1ère MODIFICATION SIMPLIFIEE DU PLAN LOCAL D'URBANISME

NOTICE EXPLICATIVE

MAITRE
D'OUVRAGE :
SERVIAN

1^{ère} Modification Simplifiée du PLU - Commune de Servian

1.1.2.1. Le plan de zonage

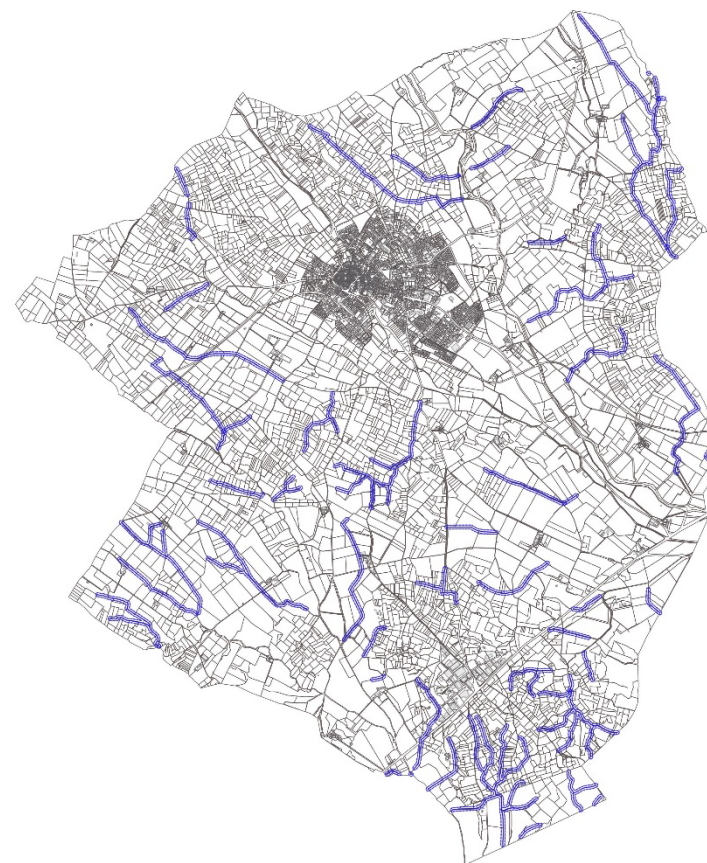
Le plan de zonage est adapté afin de matérialiser une zone non aedificandi autour des petits cours d'eau non étudiés.

- Partie schématique de l'OAP « Le secteur Nord »

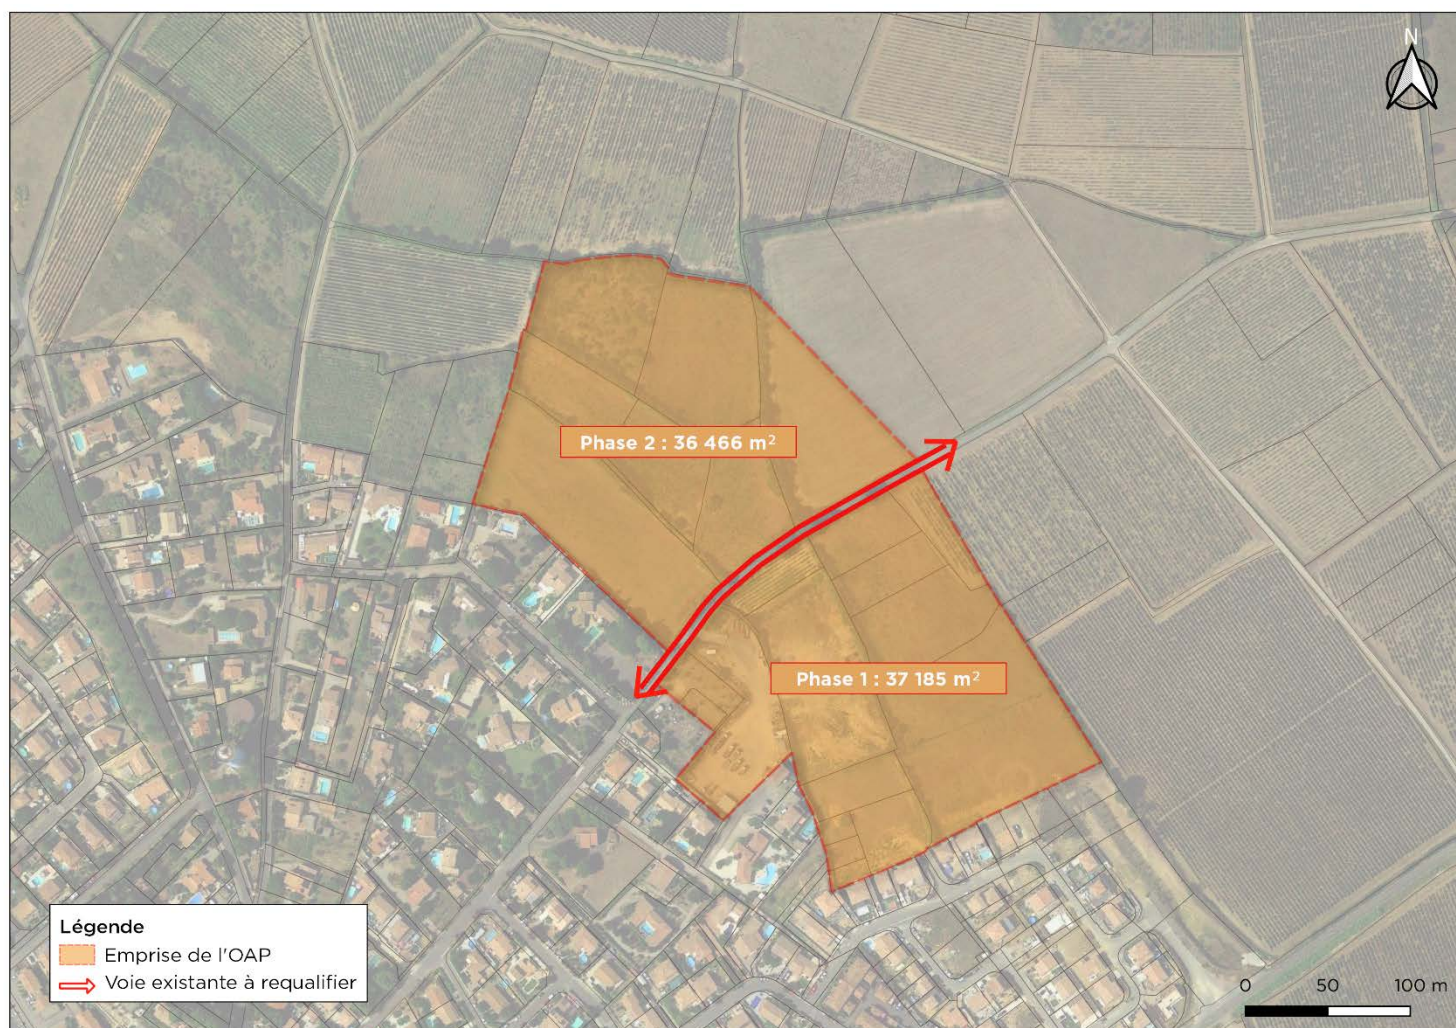
Dans son courrier daté du 20 septembre 2021, le Sous-Préfet préconise la mise en place d'un phasage de l'OAP « Le secteur Nord » en zone AU. En effet, il estime que la superficie objet de l'OAP mérite qu'un phasage soit établi quant à son ouverture à l'urbanisation.

Pour cela, deux phases seront prévues. Elles seront matérialisées par une partie schématique et une partie explicative introduites à l'OAP existante.

Le présent schéma a pour objet le phasage de l'ouverture à l'urbanisation de l'emprise de l'OAP « Le secteur Nord ».

Le phasage prendra logiquement appui sur un élément matériel du secteur qu'est la route à requalifier identifié par le schéma « OAP secteur Nord Global ».

La phase 1 d'une superficie de 37 185m² correspondra à la partie Sud de ladite route et la phase 2 d'une surface de 36 466m² à la partie Nord.

1.4.2. Pièces du PLU à adapter

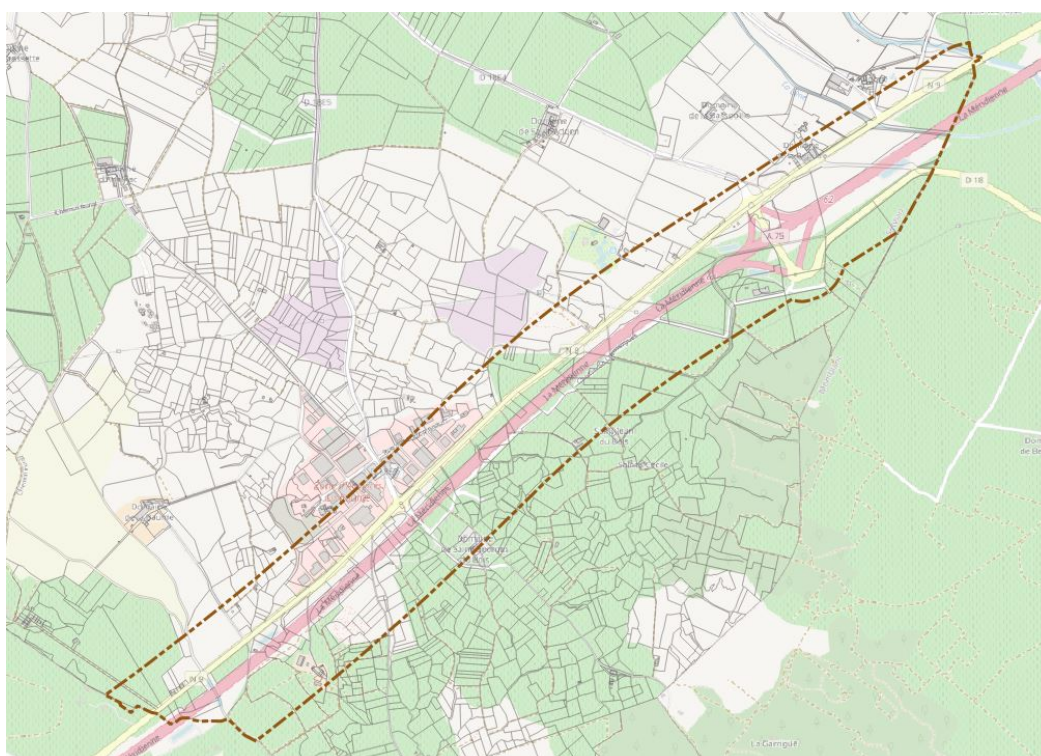
Le classement sonore des infrastructures n'est pas correctement reporté au sein du zonage graphique du PLU.

Le plan de zonage est modifié afin de reporter le classement sonore des infrastructures.

1.5.2. Pièces du PLU à adapter

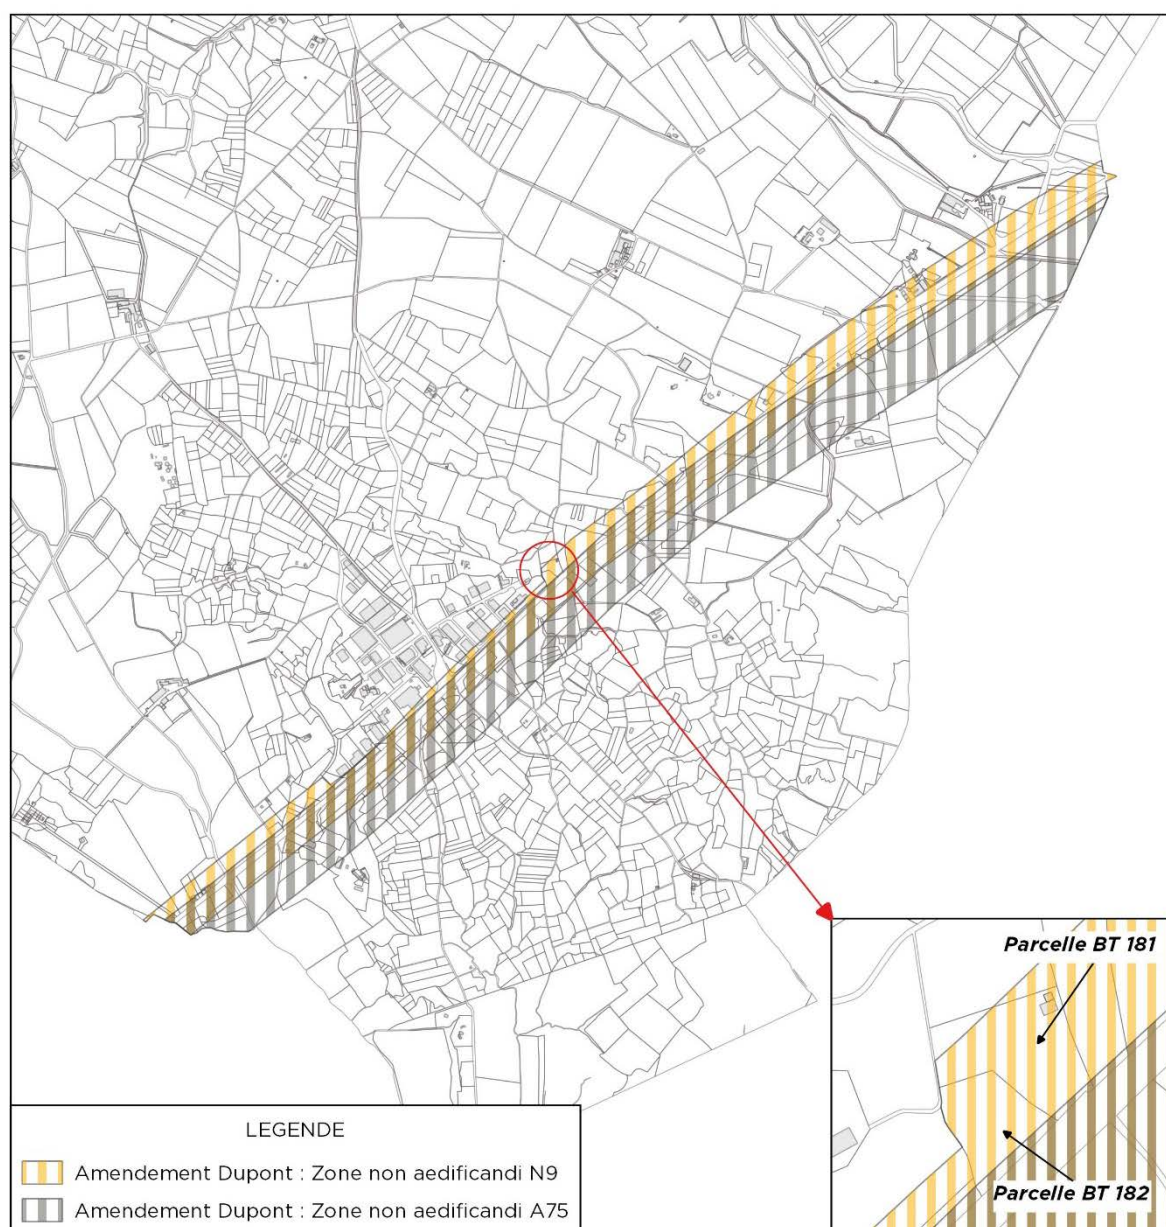
À la suite de l'abandon du projet d'extension de la zone d'activités économiques de la Baume, le recul de 75 mètres a été réinstauré. Toutefois, une erreur de report est constatée au niveau de la zone existante.

Le plan de zonage est modifié de la manière suivante :

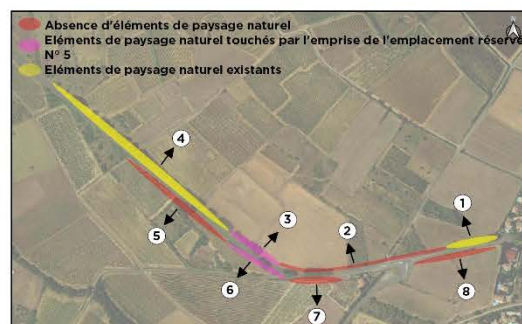
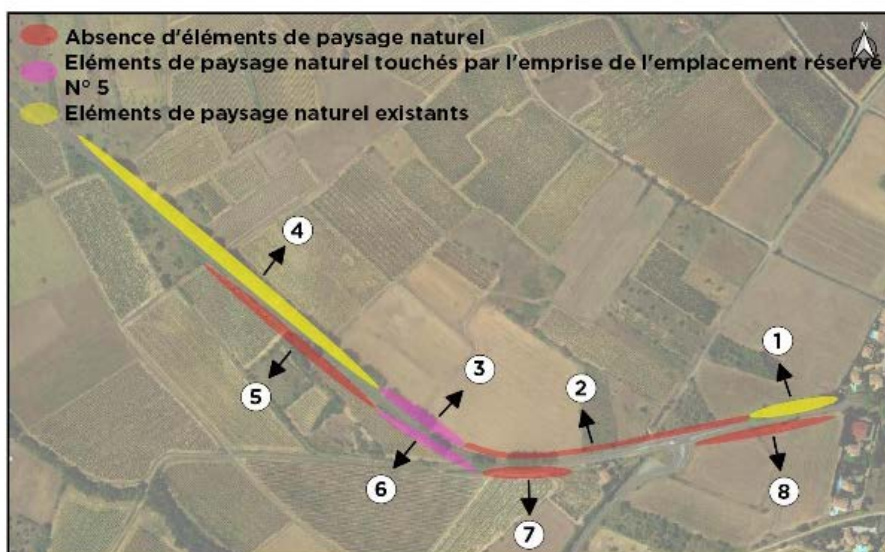
Le courrier du préfet précise que le report de l'un d'entre eux (anciennement EBC n°20) n'a pas été entièrement réalisé.

- Les segments identifiés 3, 4, 5, 6 et 9 ne comptent pas d'élément du paysage naturel. **Ainsi, ces tracés de l'EBC initial ne seront pas reportés sur le plan de zonage en tant qu'élément du paysage naturel à protéger.**

- Quelques platanes sont identifiés sur le segment 1. Toutefois, ce segment est concerné par l'emprise de l'emplacement réservé n°5. Cet emplacement établi au bénéfice du département de l'Hérault est réservé à la création du contournement routier Sud de Servian. **Ce segment ne sera en ce sens pas reporté sur le plan de zonage.**

- Les segments identifiés 2, 7 et 8 comptent des éléments du paysage naturel (platanes) :
 - o **Les segments 8 et 7 sont considérés comme des éléments du paysage naturel à protéger et seront identifiés sur le plan de zonage en tant que tels.** Le segment 7 correspond à de jeunes platanes plantés reflétant le linéaire du segment 8 (celui-ci avait d'ores et déjà été reporté dans le cadre de la révision du PLU). Cette symétrie matérialise idéalement l'entrée de ville.

X **Le plan de zonage**

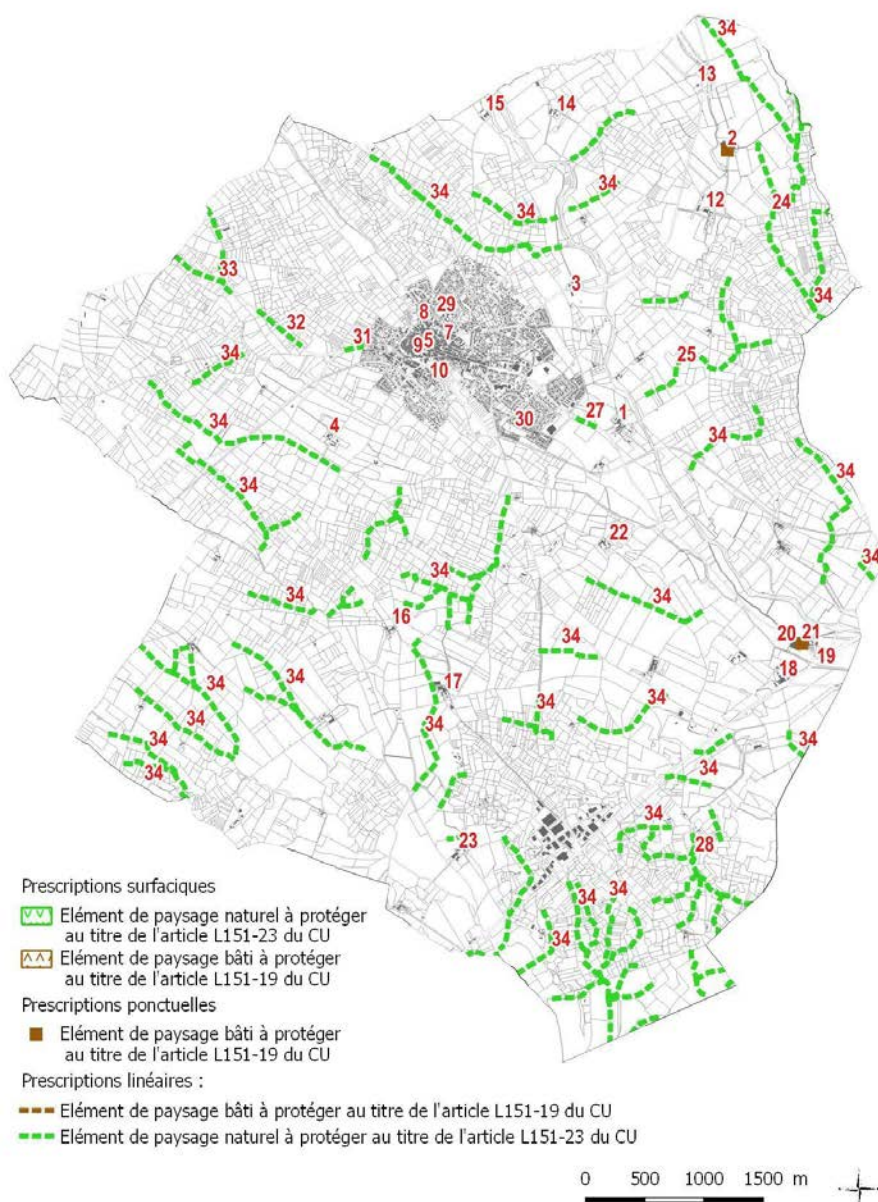
- Les segments identifiés 2, 5, 7 et 8 ne comptent pas d'élément du paysage naturel. **Ainsi, ces tracés de l'EBC initial ne seront pas reportés sur le plan de zonage en tant qu'élément du paysage naturel à protéger.**
- Des platanes sont identifiés sur les segments 3 et 6. Toutefois, à l'instar du segment 1 du schéma précédent, ils sont concernés par l'emprise de l'emplacement réservé n°5 ayant pour vocation la création du contournement routier Sud de Servian. **Ces segments ne seront ainsi pas reportés sur le plan de zonage.**
- Les segments identifiés 1 et 4 comptent les éléments du paysage naturel existant. **Ceux-ci ont d'ores et déjà fait l'objet d'un report et seront maintenus.**

Le plan de zonage sera adapté de la manière suivante :

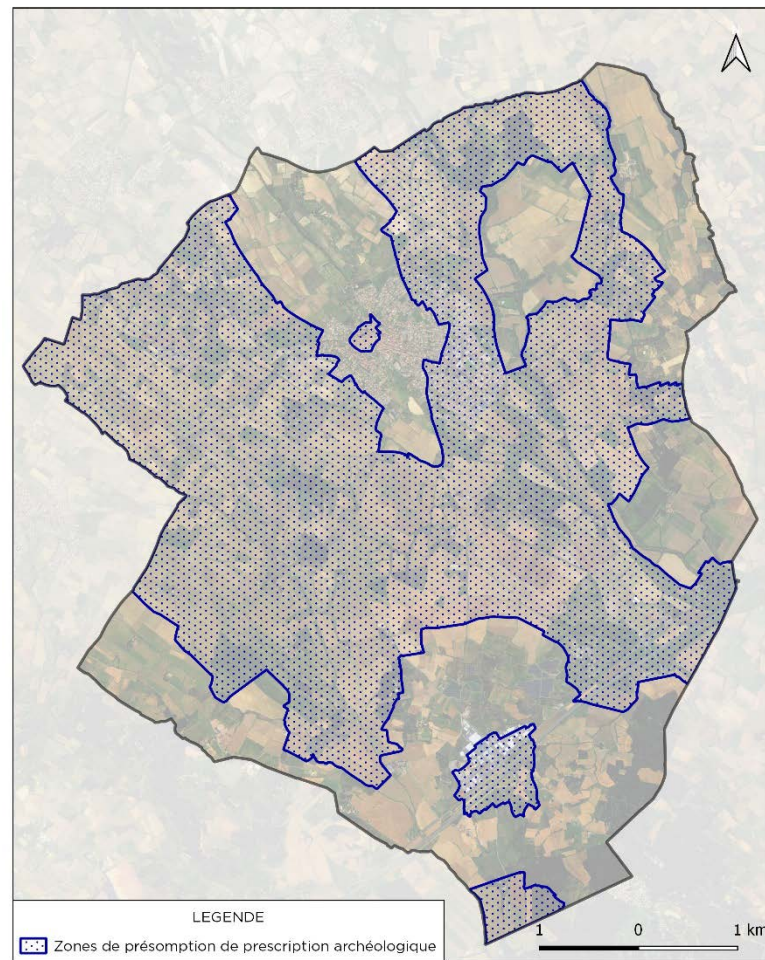
Toutefois, le plan de zonage n'a pas été mis à jour et compte toujours les zones de l'ancien arrêté.

En ce sens, seul le plan de zonage sera mis à jour.

➤ Extrait cartes intégrées au titre VI du règlement écrit avant :

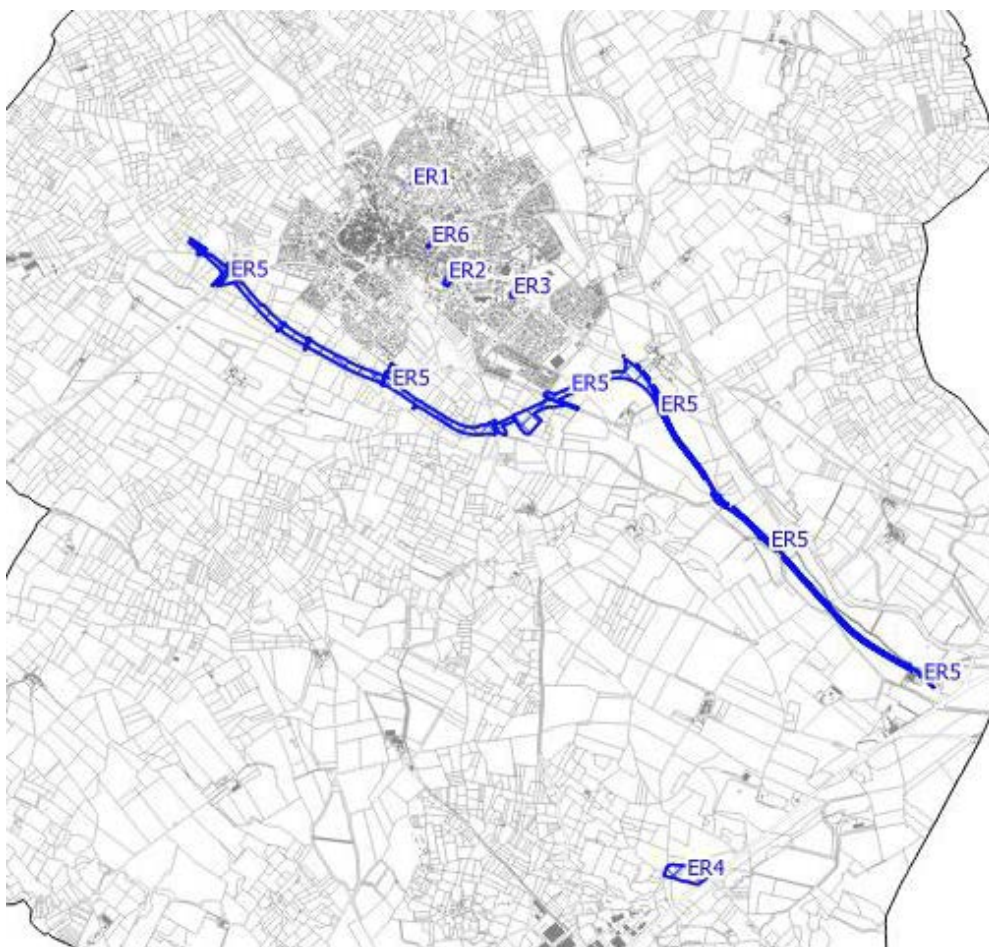
- De supprimer l'emplacement réservé n°2 à destination de stationnement. Si l'ER n°2 est supprimé le projet de réalisation de stationnement lui est maintenu et déplacé.

Finalement, la commune de Servian souhaite réduire cet emplacement réservé mais conserver l'emprise nécessaire à la réalisation de 15 places de stationnement.
